Република Србија
СКУПШТИНА ОПШТИНЕ КУРШУМЛИЈА
ОПШТИНСКА УПРАВА

Број: 01-353-70

ОДБАЦУЈЕ СЕ захтев за издавање Локацијских услова за изградњу Главног колектора и постројења за пречишћавање отпадних вода у Пролом Бањи, који је поднела ЈП „Дирекција за изградњу, урбанизам, планирање, пројектовање и стамбене послове“ Куршумлија, ул. Пролетерских бригада бб, **због неиспуњења формалних услова за даље поступање по захтеву.**

Увидом у Ситуациони план из приложеног Идејног решења, траса главног колектора пролази кроз следеће катастарске парцеле:

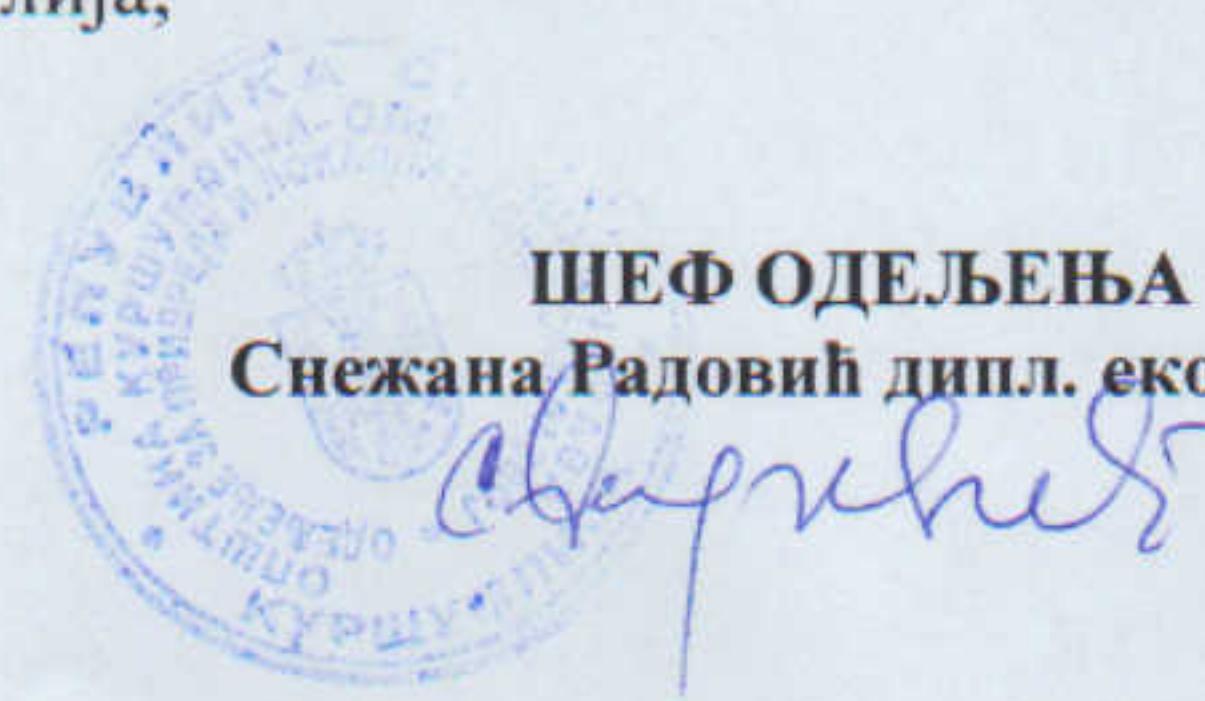
КО Велико Пупавце, КП бр: 1481/1, 1480/1, 1426, 1176, 1366, 1363/2, 1364, 1361, 1285, 1286, 1287, 1288, 1341, 1340 и 1338; и
КО Пролом, КП бр.2274.

Потребно је извршити исправку и усагласити све прилоге са пројектованим решењем и са Захтевом за издавање локацијских услова.
